Omgevingsoverleg project Stoerwoud

Digitaal overleg met externe partners

Adviesorganen, overheden en overige partners, d.d. 24-07-2025

1. Aandachtspunten en op- en aanmerkingen, overleg 24-07-2025

Standaard dwarsprofiel nuts UNOG
maten in mm

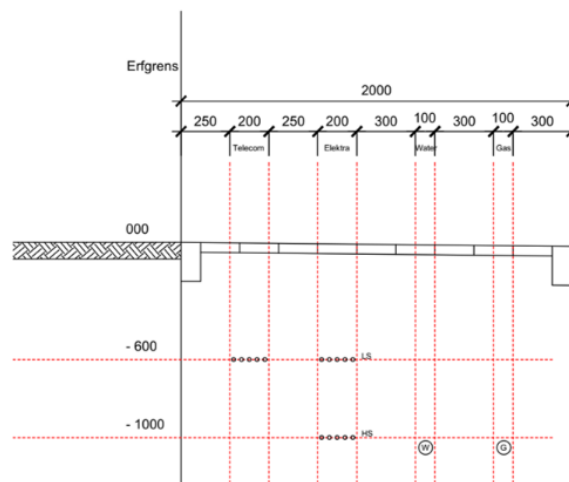
Aandacht wordt gevraagd voor het breedteprofiel (2 meter i.p.v. 1,8 meter) voor leidingen/nuts en voor wortels van groen. Verwezen wordt naar het Handboek kabels en leidingen UNOG (<https://lokaleregelgeving.overheid.nl/CVDR709334?>) en de daarin opgenomen bijlagen.

Bijlage 1: advies WRIJ

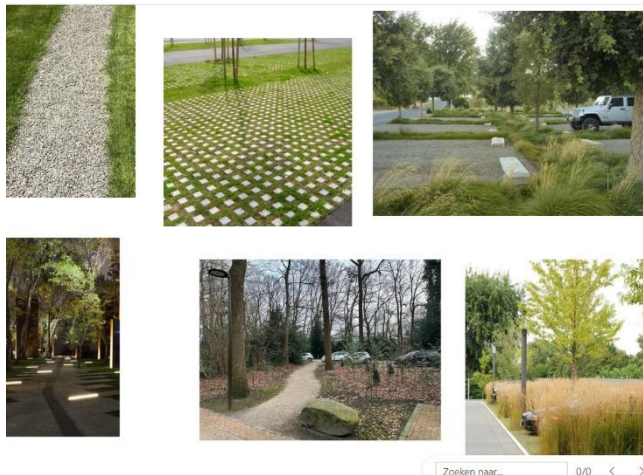
Geen aparte uitwerking van water nog.

Het plangebied is kwetsbaar voor wateroverlast bij hevige buien. Houd hier rekening mee. Er mag geen afwenteling plaatsvinden op de omgeving. We adviseren hiervoor extra waterberging te creëren, bovenop de waterbergingsopgave die er ligt omdat er sprake is van toename verharding door het plan. Werk dit nader uit in een WHP. Houd er rekening mee dat westdeel lager ligt dan oostdeel.

Er zitten diverse waterelementen in het plan, ook voor recreatieve doeleinden. We adviseren geen nieuw oppervlaktewater te realiseren maar te kiezen voor groene varianten. Dit in verband met de waterkwaliteit bij droge en warme perioden.

Klimaatatlas:

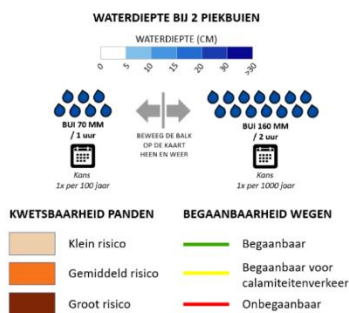
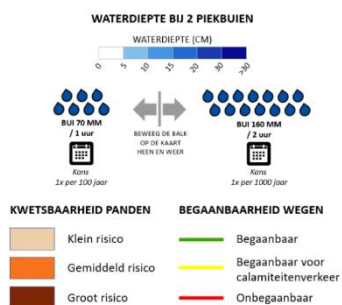
Het plangebied kent wateroverlast bij een lokale hevige bui (klimaatatlas). Houd hier rekening mee bij de ontwikkeling. Daarnaast mag er geen afwenteling plaatsvinden op de omgeving (bijv. voorkomen door extra waterberging) + vloerpeil en maaiveld.

Ontwerpcriteria vanwege inzamelvoertuig

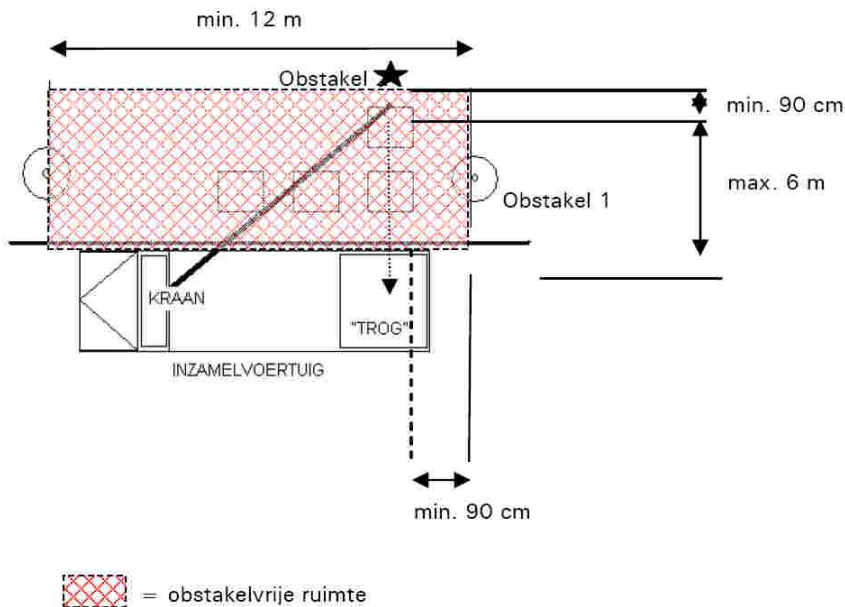
Maximale afmetingen van de ledigingsvoertuigen zijn: (l x b x h) ca. 12,0 m x 3,05 m x 4,20 m (inclusief achteruitkijkspiegels).

Voor het insteken van het inzamelvoertuig is minimaal een breedte nodig van 13,5 meter. De lengte van het inzamelvoertuig bedraagt circa 12 meter; de breedte van het inzamelvoertuig bedraagt circa 3,05 meter (gemeten over de spiegels). De straal van de bocht dient minimaal 9,5 meter te zijn (draaicirkel over de bumper van het inzamelvoertuig).

De verharding dient geschikt te zijn voor zwaar verkeer (maximale aslast 10 ton en totaal gewicht 40 ton). Het voertuig moet bij de insteek over het trottoir en/of plantsoen kunnen oversteken met de belading (geen objecten zoals banken, lantaarnpalen, prullenbakken etc. in de draaicirkel)
Onder deze voorwaarden is het voor de inzamelaar mogelijk om de inzamellocaties te bereiken.
